OFICIO ELECTRÓNICO

ORD. N° : 1184
ANT. : PROYECTO DE ROTURA DE PAVIMENTOS Y HABILITACIÓN DE ACCESOS VEHICULARES, EDIFICIO ACHS, AV. GRANADEROS N° 1664, CALAMA.
MAT. : ENVÍA OBSERVACIONES A PROYECTO DE ROTURA DE PAVIMENTOS Y HABILITACIÓN DE ACCESOS VEHICULARES, EDIFICIO ACHS, AV. GRANADEROS N° 1664, CALAMA.
ADJ. : No Hay

Antofagasta, 26 mayo 2025

Figura 1

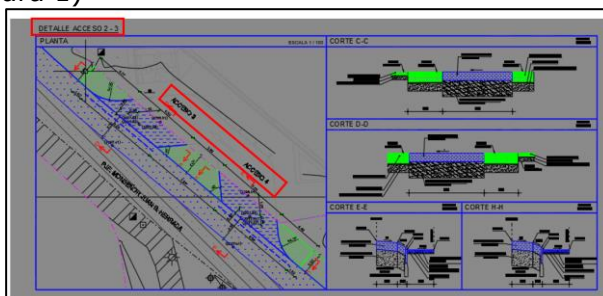
- 2.1. Corregir la viñeta de los planos a "Pavimentación de Calama".
- 2.2. Corregir la identificación de accesos vehiculares en planta, ya que se presentan como Accesos Vehiculares 2 y 3, mientras que en la planta aparecen como Accesos 3 y 4. Corregir inconsistencia. (ver figura 1)

Figura 2

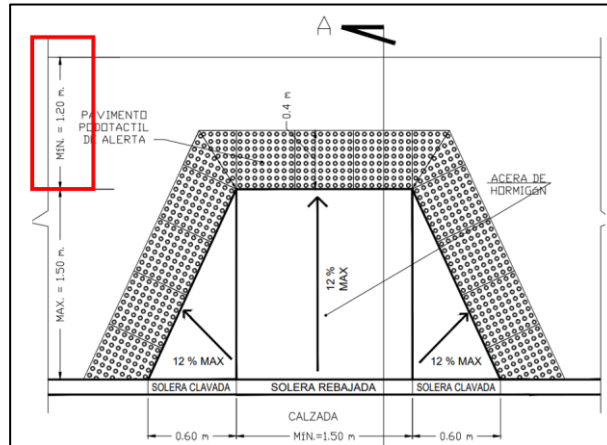
- 2.3. Dado el alto flujo vehicular, especialmente por el ingreso y salida de ambulancias al recinto, se sugiere modificar el espesor de la carpeta de hormigón en los accesos vehiculares a $e=0.20$ m, considerando además cama de arena $e=0.01$ m y una base granular $e=0.15$ m
- 2.4. Dentro de las medidas de mitigación aprobadas mediante resolución exenta N°23/2025 del SEIM, se establece proyectar bajadas de minusválidos en el área. Para ello, se debe verificar que estas cumplan con la normativa vigente sobre la accesibilidad universal, garantizando el cumplimiento de las distancias mínimas establecidas. Esto debe quedar reflejado en

planta, adicionalmente se deberá incluir un detalle de la bajada de minusválidos y la baldosa táctil MINVU 0 (Ver figura 2). Solicitar a revisionterceros@gmail.com
